**De:** HODEN Evelyne (Chef de Service) - DDTM 83/STOV <evelyne.hoden@var.gouv.fr>  
**Envoyé:** jeudi 20 juillet 2017 10:50  
**À:** secretariatgeneral@st-maximin.fr; Isabelle Zichi  
**Cc:** xgconseil; guerin jacques; MONTOYA Marc (Adjoint au chef de service et Chef de Bureau) - DDTM 83/STOV/BA  
**Objet:** Avis sur projet de modification n°2 Clos de Roques  
**Pièces jointes:** SKM\_C284e17072010510.pdf

**Objet :** Modification n° 2 du Plan Local d'urbanisme  
**Nos réf. :** CLD / JP / IZ - le 12 juin 2017 / n° 132

Sujet : Clos de Roques

#### **1. Notice de présentation**

## AP : PRÉSERVATION DU PATRIMOINE ET VALORISATION DU PAYSAGE

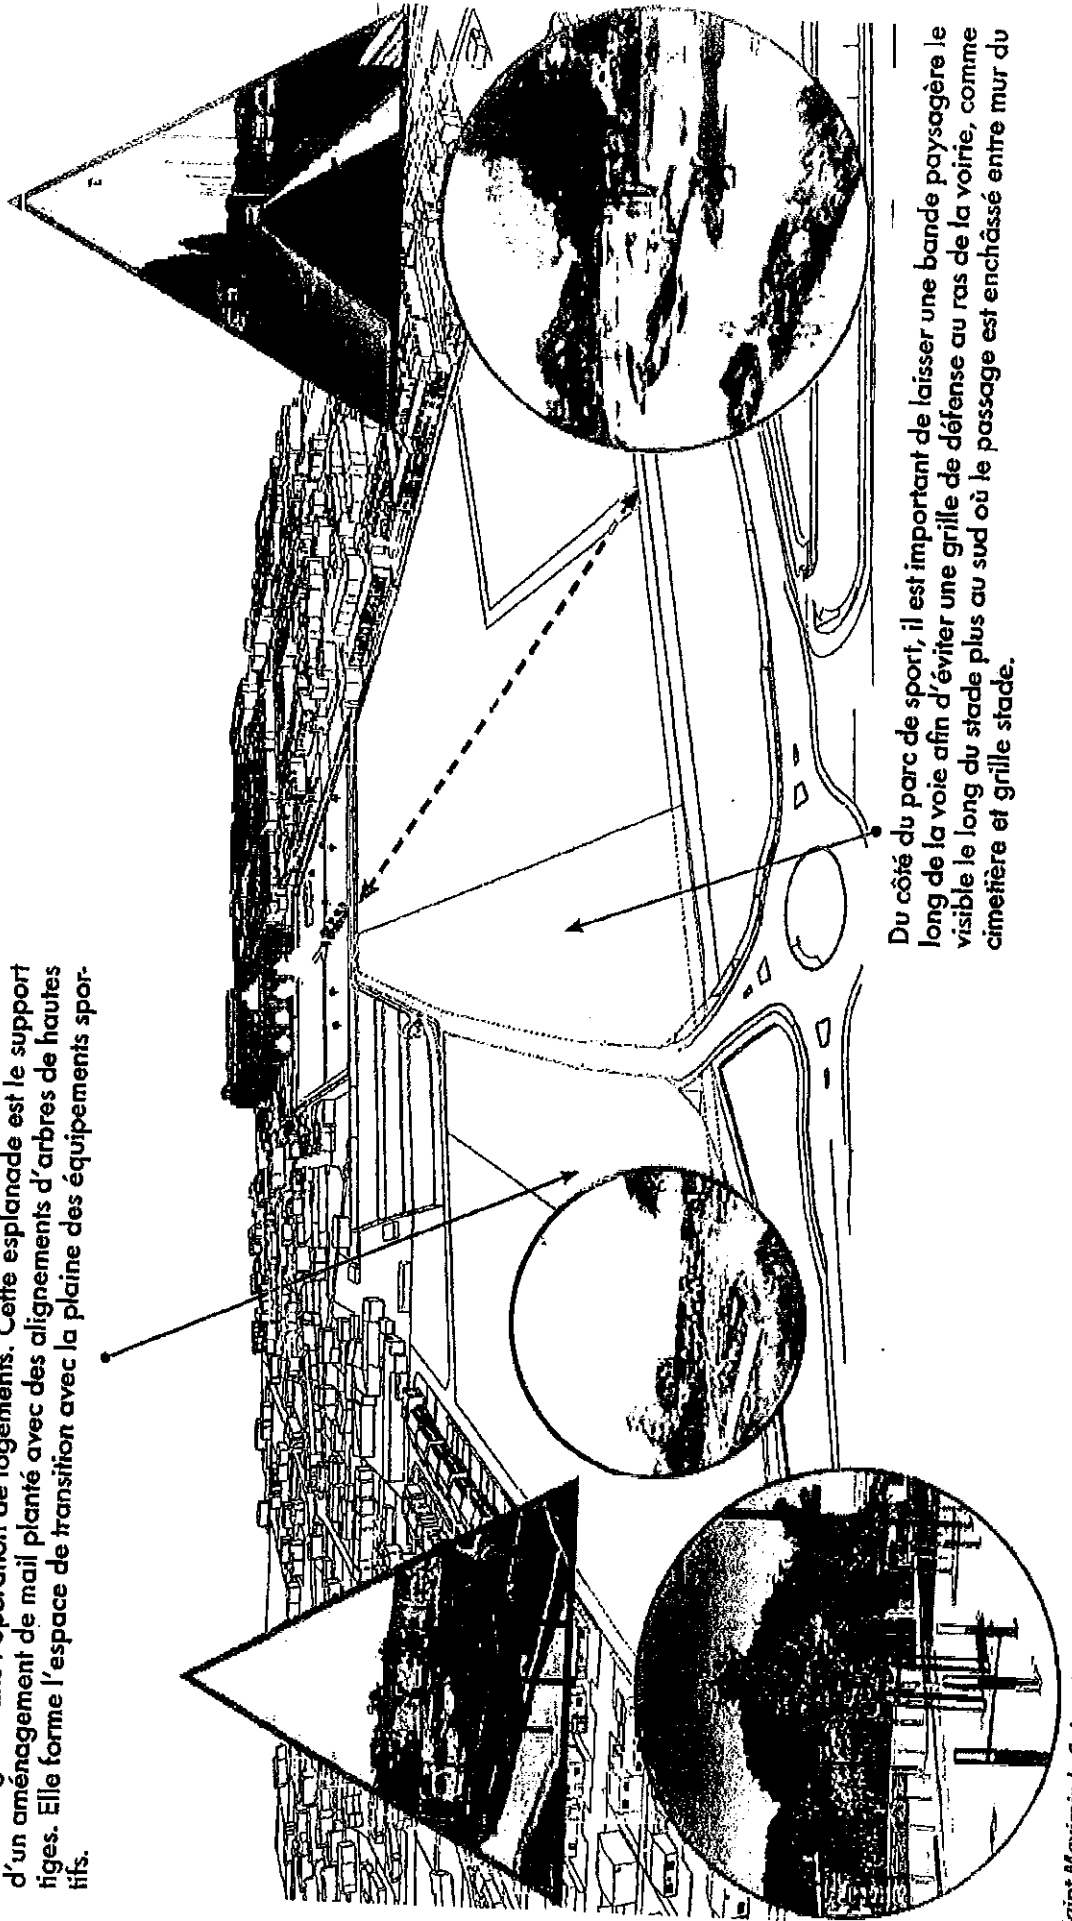
- OK - l'esplanade au devant des logements, sera paysagée, non destinée à supporter les parkings qui doivent être sous l'opération de logements.
  - OK - Cette esplanade est le support d'un aménagement de mail planté avec alignements d'arbres de hautes tiges, et forme l'espace de transition avec la plaine des équipements sportifs.

- OK - Côté parc de sport, laisser une bande paysagère le long de la voie, afin d'éviter une grille de défense au ras de la voirie, comme le long du stade plus au sud, le passage est enchâssé entre le mur du cimetière et la grille du stade,

L'esplanade au devant de l'espace dédié à l'habitat devra être traitée paysagèrement. Ce secteur est non destiné à supporter les parkings qui doivent être intégrés dans l'opération de logements. Cette esplanade est le support d'un aménagement de mail planté avec des alignements d'arbres de hautes tiges. Elle forme l'espace de transition avec la plaine des équipements sportifs.

Du côté du parc de sport, il est important de laisser une bande paysagère le long de la voie afin d'éviter une grille de défense au ras de la voirie, comme visible le long du stade plus au sud où le passage est enchâssé entre mur du cimetière et grille stade.

## AP : INTEGRATION ARCHITECTURALE DU PROGRAMME D'EQUIPEMENTS

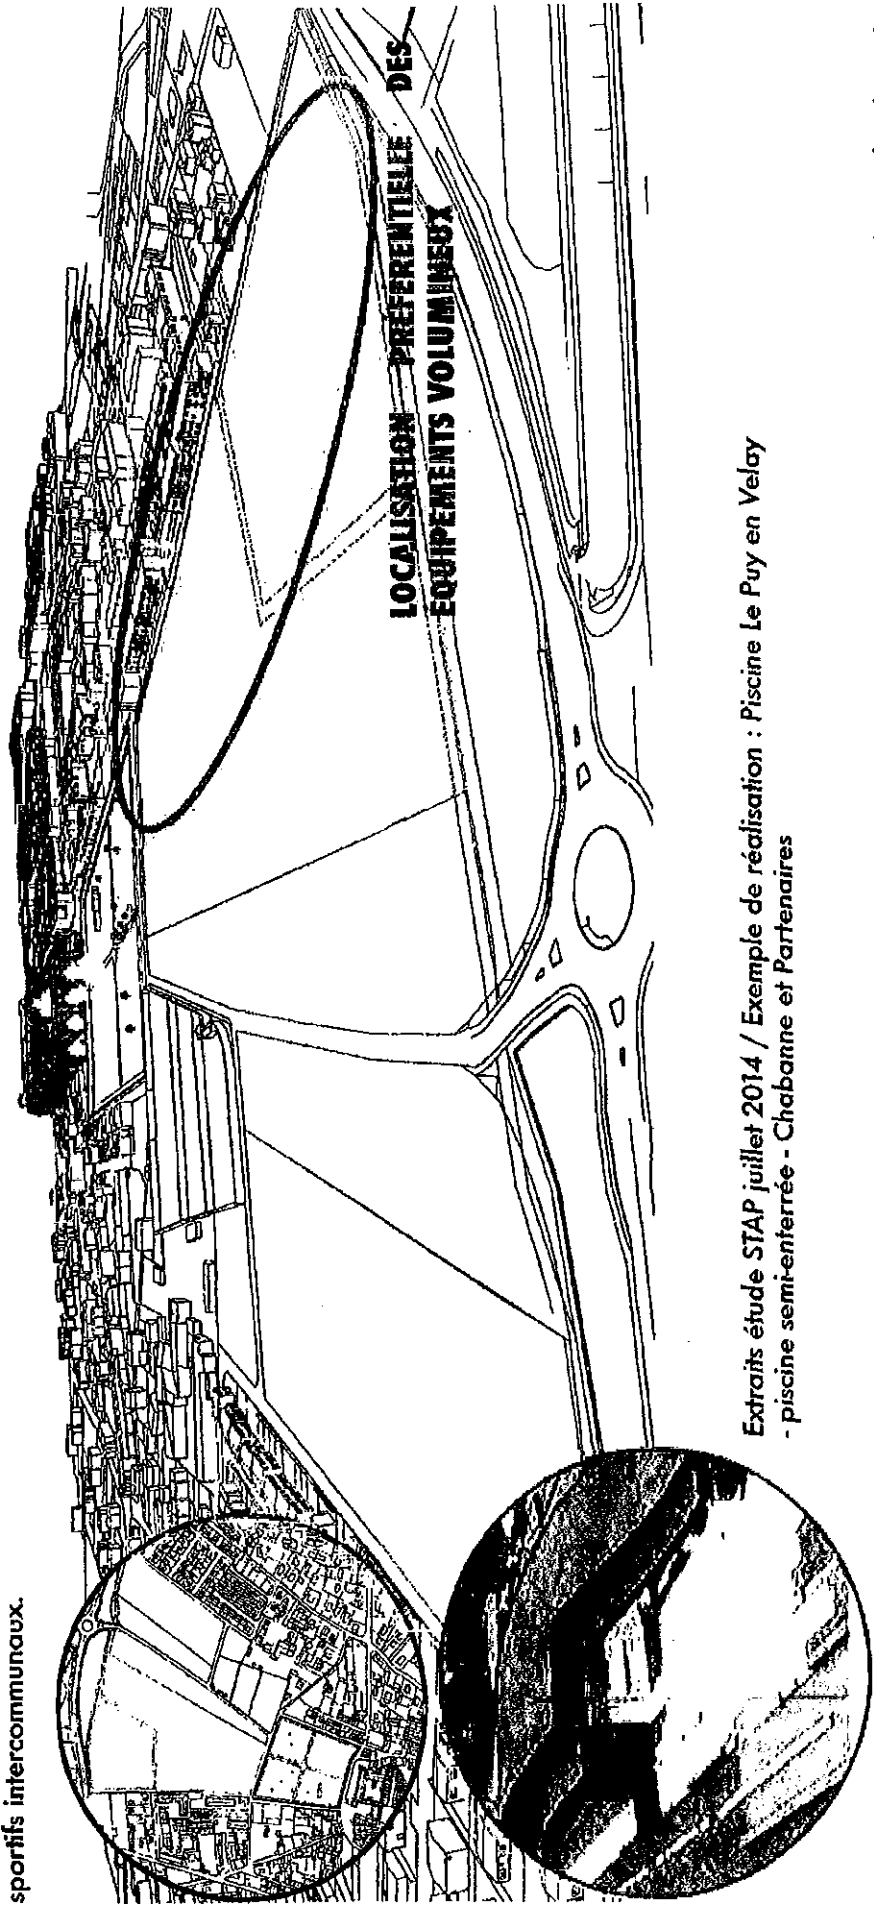
- OK - **A l'ouest pour les équipements sportifs:** Les volumes doivent rester à l'extérieur du cône de vue vers la basilique sans dépasser côté plaine de jeux.  
et rester situés dans l'épure du terrain d'entraînement en terre battue.

- la masse des équipements sportifs sera intégrée architecturalement et paysagèrement, par les volumes à morceler, par les traitements de surface en matériau naturels de type local, terre cuite, bois naturel, tuiles vernissées, enduits naturels, etc..

- les solutions constructives doivent tendre vers une intégration et gommage des volumes dans ce secteur à enjeux.
- Pour les Stationnements sur l'espace de la plaine de jeux, le système doit concourir à un impact minimum, éviter l'imperméabilisation des surfaces, masquer les parking par des haies vives, recouper les aires de stationnement, limiter les voiries, se servir des bassins de rétention pour cet usage, etc.

Les volumes des équipements devront rester à l'extérieur du cône de vue vers la basilique sans dépasser coté plaine de jeux et rester situés dans l'épure du terrain d'entraînement en terre battue. La masse des équipements sportifs sera intégrée architecturalement et paysagèrement, par les volumes à morceler, par les traitements de surface en matériaux naturels de type local, terre cuite, bois naturel, tuiles vernissées, enduits naturels, etc. Les solutions doivent tendre vers une intégration et gommage des volumes dans ce secteur à enjeux.
